# ÚZEMNÍ PLÁN MĚSTA BRNA

Textová část Odůvodnění

Kapitola 18 Rozhodnutí o námitkách (včetně odůvodnění)

Svazek Nc8 *(bez osobních údajů)*

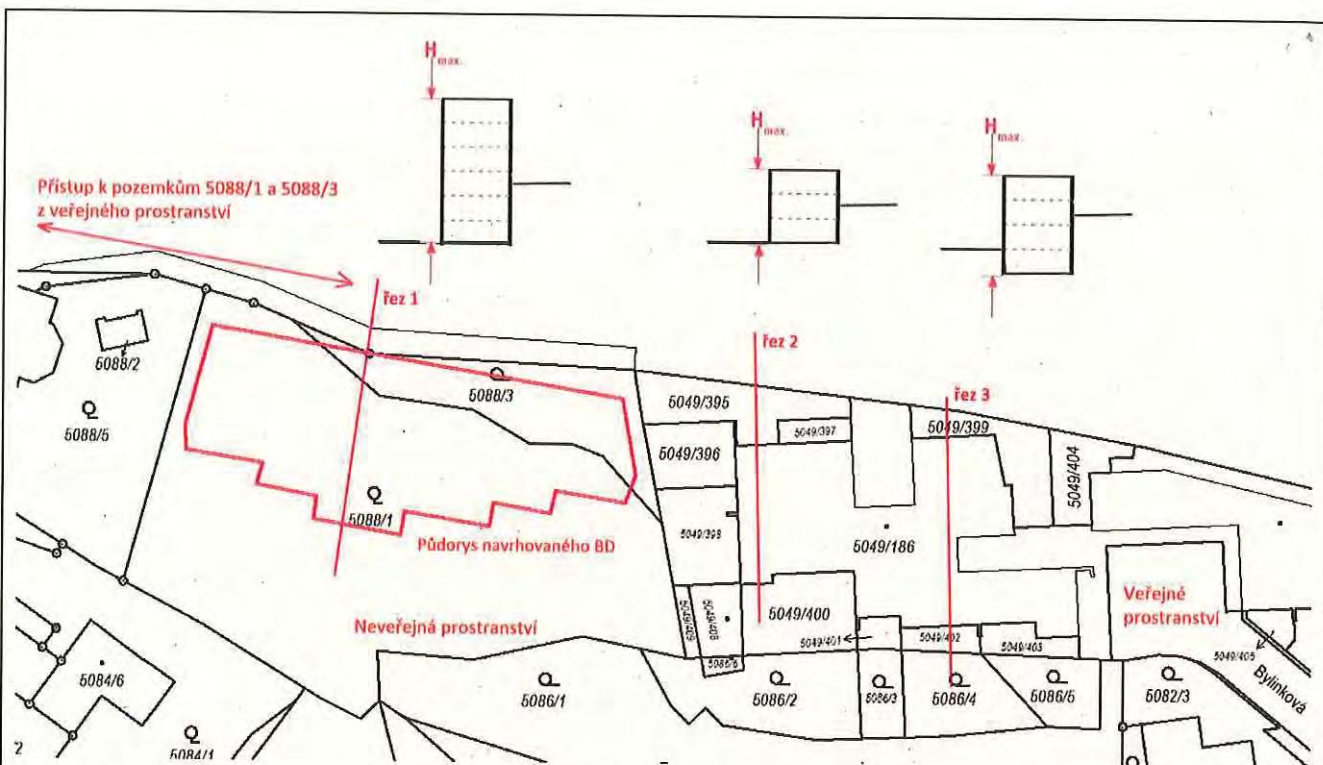
Příkladem může být oblast ulice Chmelnice a Bylinková v Líšni. Poslední nezastavěné pozemky jsou 5088/1 a 5088/3. V upraveném návrhu ÚPmB je v oblasti povoleno B/r2, maximum jsou 3 podlaží (10 m) a jedno ustupující podlaží. Maximální výška budovy se bude počítat z horní hrany údolí, tedy zcela opačně než u stávající výstavby. Rozdílný způsob výpočtu výšky budov z upraveného návrhu ÚPmB umožní realizovat až 6podlažní budovu.

Konkrétně uvádím, že majitelům okolním pozemků, byl majitelem pozemků 5088/1 a 5088/3 představen koncept výstavby bytového domu o 5 podlažích. Viz obrázek níže.

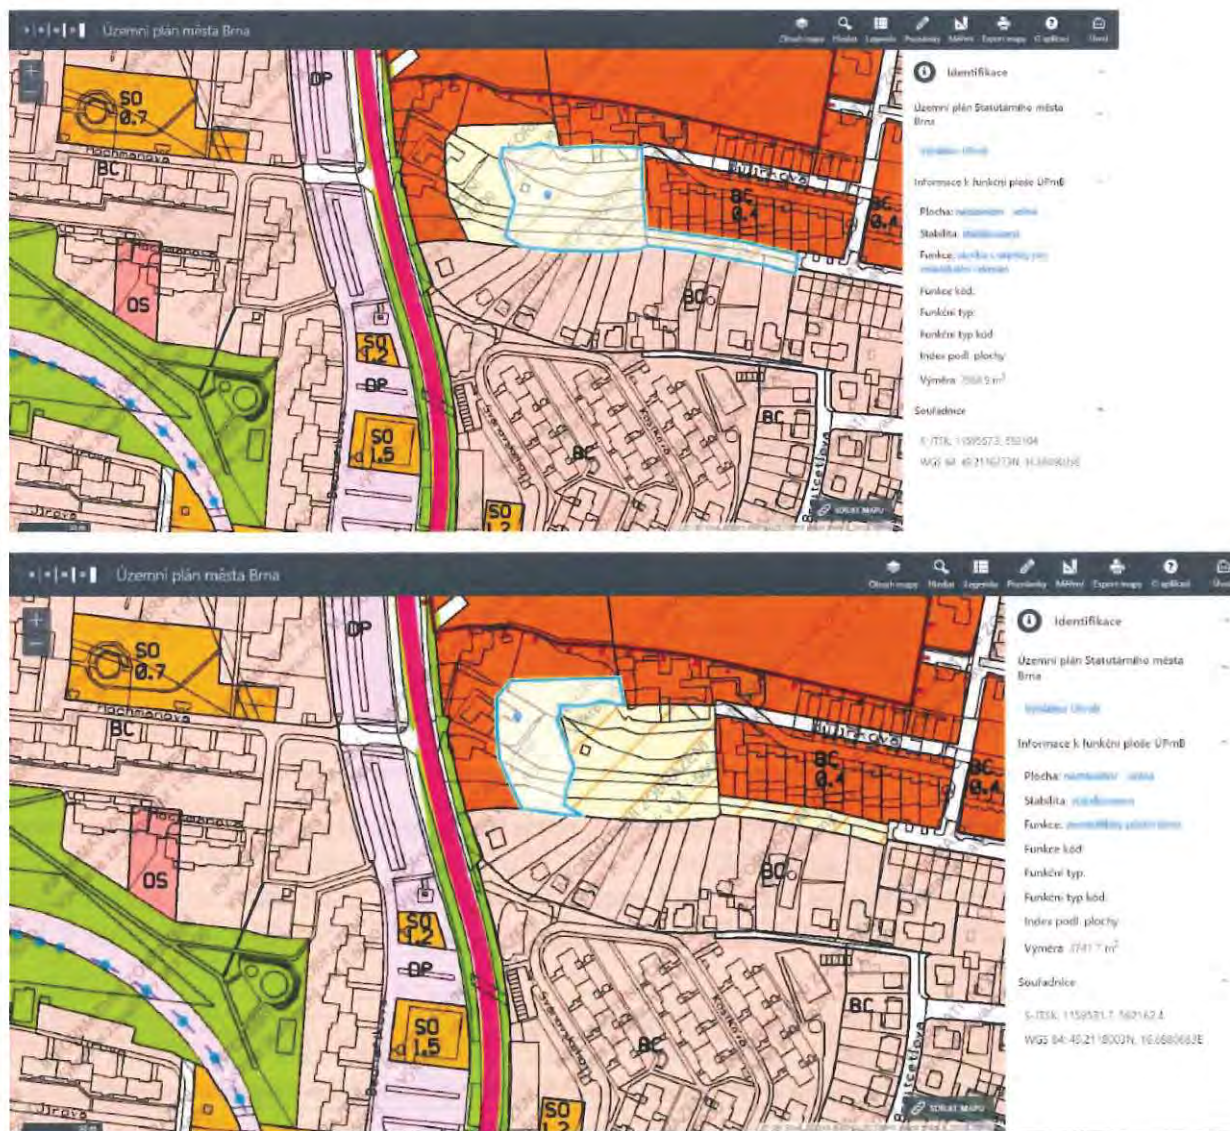
Požaduji, aby návrh (2021) ÚPmB – Lokality Li-21 Chmelnice byl zamítnut v plném rozsahu, navrhovaná změna není v žádném případě přínosná, neboť zásadním způsobem sníží kvalitu bydlení všech obyvatel lokalit dotčených touto uvažovanou změnou, zejména v oblasti životního prostředí a dopravy.

Požaduji dodržení návrhu územního plánu z roku 2020, který plně v souladu s konceptem ÚPmB respektoval existenci stávající plochy zeleně, jako posledního místa přírody v silně urbanizovaném území, zařazením do kategorie Z – Plocha městské zeleně.

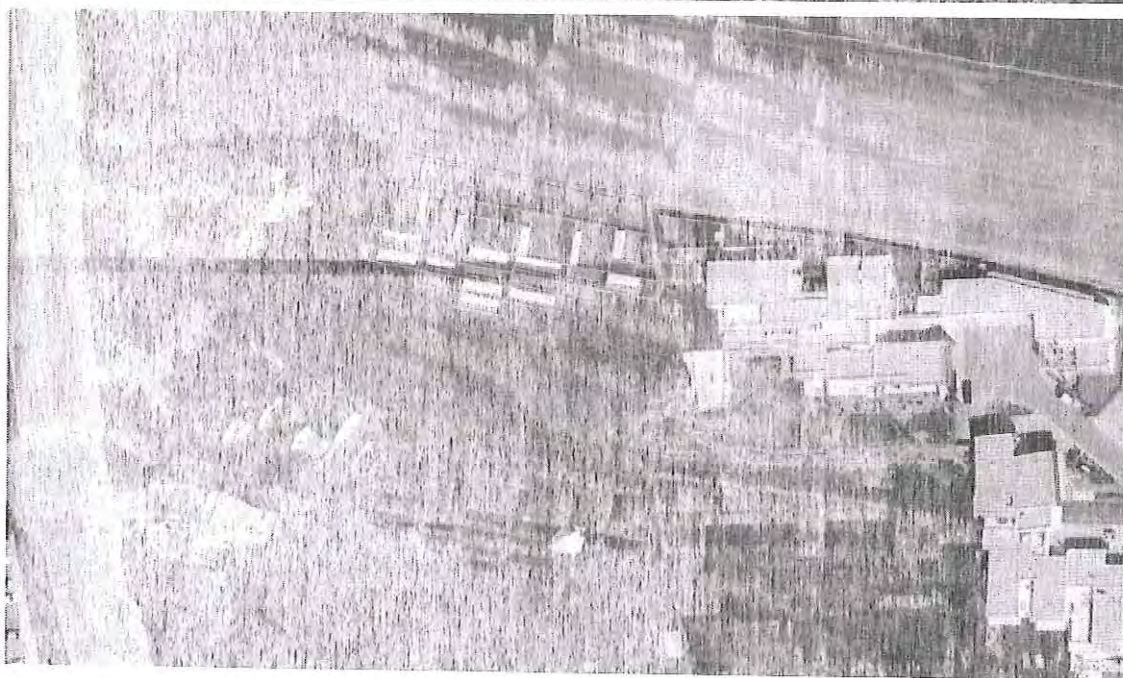
Textové zdůvodnění navrhované změny uvádí „Lokalita se nachází v MČ Brno-Líšeň mezi ulicemi Novolíšeňská a Chmelnice. V lokalitě se předpokládá výstavba nízkopodlažní rezidenční zástavby, která vhodně doplní okolní zástavbu. Většina území bude dopravně napojena na ulici Chmelnice, pouze pozemky přiléhající k ulici Novolíšeňská budou na ni napojeny. Vhodné by bylo zajistit pěší propustnost územím mezi výše uvedenými ulicemi.“

Reálný stav území navrhovanou změnu neumožňuje, návrh patrně vychází z „mapového podkladu“ a nereflktuje reálné aspekty území.

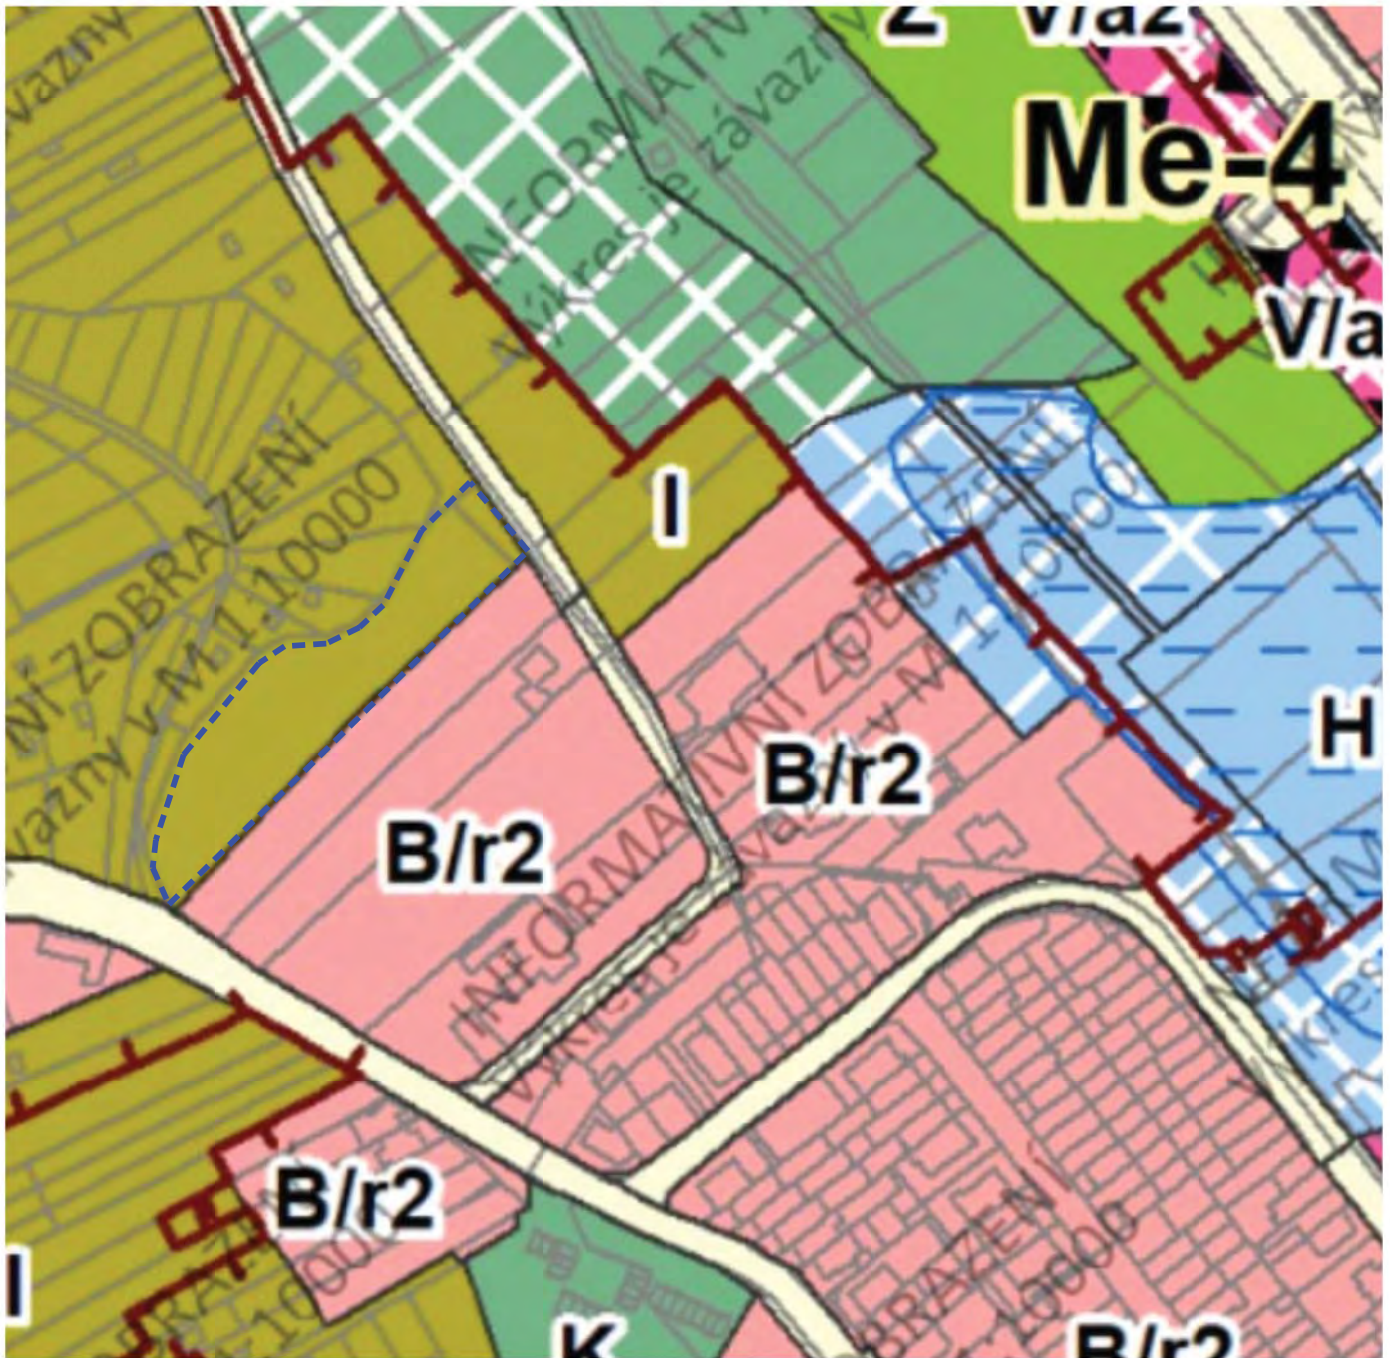
Požaduji změnu funkční plochy dotčených pozemků na plochu B/r2 a tedy její přiřazení k sousední funkční ploše B/r2
